Detaljplan för skola inom Iserås 19:1, Iseråsskolan

Genomförande

Granskning av detaljplan för skola inom Iserås 19:1 i Onsala, Kungsbacka kommun, Kungsbacka kommun

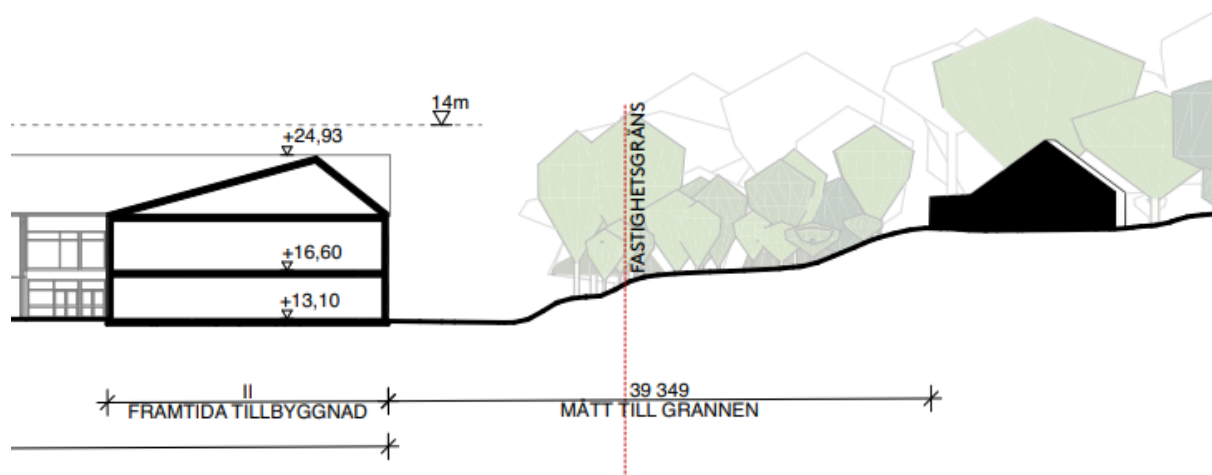
Fastighetsägaren anser att Kommunen hörsammat att taknockshöjden varit för hög och sänkt den samma från 16 meter till 14 meter. Fastighetsägaren anser att detta inte räcker då övriga byggnader som framgent skall finnas kvar är lägre - den högsta håller 9,5 meter till nock. En acceptabel nivå torde vara approximant 10 - 12 meter. Beakta att omhändertagandet av den lantliga miljö och karaktär som översiktsplanen kräver inte är genomförd.

Fastighetsägaren anser att bygga i enlighet med den bifogade skissen i utskicket är att fördärva den möjlighet att bevara den stil som kvarvarande byggnation har.

- En byggnadshöjd till nock på 14 meter.
- Den tänkta östra byggnationen N-S riktning närmast Björmannehög 2:10 & 2:9.
- Detaljplanen i sin helhet till sina synpunkter är utredda.

Kommentar: En högsta nockhöjd på 14 meter bedöms som väl avgränsad och anpassad till befintlig bebyggelsemiljö, såväl inom som utom planområdet, samt omgivande landskap och terräng. Detaljplanen är flexibel i avseende var byggnation av byggnader, utemiljö, parkering och angöring kan lokaliseras, placeras och utformas. Utformningsbestämmelse ” Fasadmateriäl ska utöver fönster och glaspartier huvudsakligen vara av träpanel eller liknande.” har införts på plankartan. Exakt utformning, gestaltning och placering prövas i samband med bygglov. Enligt förvaltningen för Service är det i nuläget inte aktuellt med en placering av byggnader i direkt anslutning till fastigheten Björmannehög 2:10, planförslaget möjliggör däremot en sådan placering i framtiden.

Två sektioner i planbeskrivningen illustrerar hur en byggnad med en nockhöjd på 14 meter, i direkt anslutning till fastigheten Björmannehög 2:10 förhåller sig i höjd till varandra. En av illustrationerna infogad nedan.

Bild 2. Geologisk karta med detaljplanens område markerat med svart linje. I väster (gult) är jordarten postglacial lera, i mitten (orange med prickar) svallsediment, grus och i norr (orange) postglacial finsand.

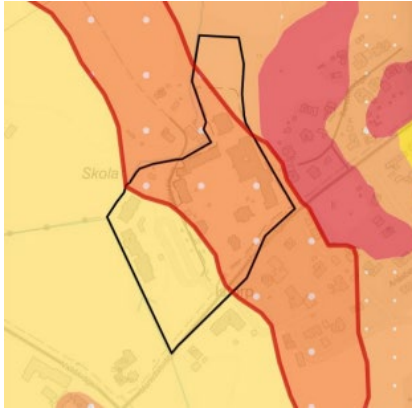
Planbestämmelser och genomförande: Förvaltningen för teknik är positiv till att befintliga allmänna ledningar som kommunen ansvarar för (VA-ledningar och fiber) kommer att säkerställas med ledningsrätt eller avtalsservitut i u-område på plankartan. Förvaltningen för teknik är positiv till planbestämmelsens att ”minst 50% av fastigheten ska vara genomsläpplig” samt att skolgård och parkeringsytor ska fungera som fördröjningsytor, men vill uppmärksamma på att den västra delen av planområdet ligger på postglacial lera som har mycket liten infiltrationsförmåga (Bild 2). Planerade parkeringsytor kommer till exempel att ha liten infiltrationsförmåga här även om de anläggs med genomsläppligt material. Teknik vill framhålla att det är viktigt att de dagvattenlösningar som planeras är genomförbara, tillräckliga och anpassas efter förändringar i byggnadsskisserna under fortsatt arbete med eventuellt genomförande av detaljplanen

Planbestämmelser och genomförande: Noteras. Yttrandet överlämnas till förvaltningen för Service.
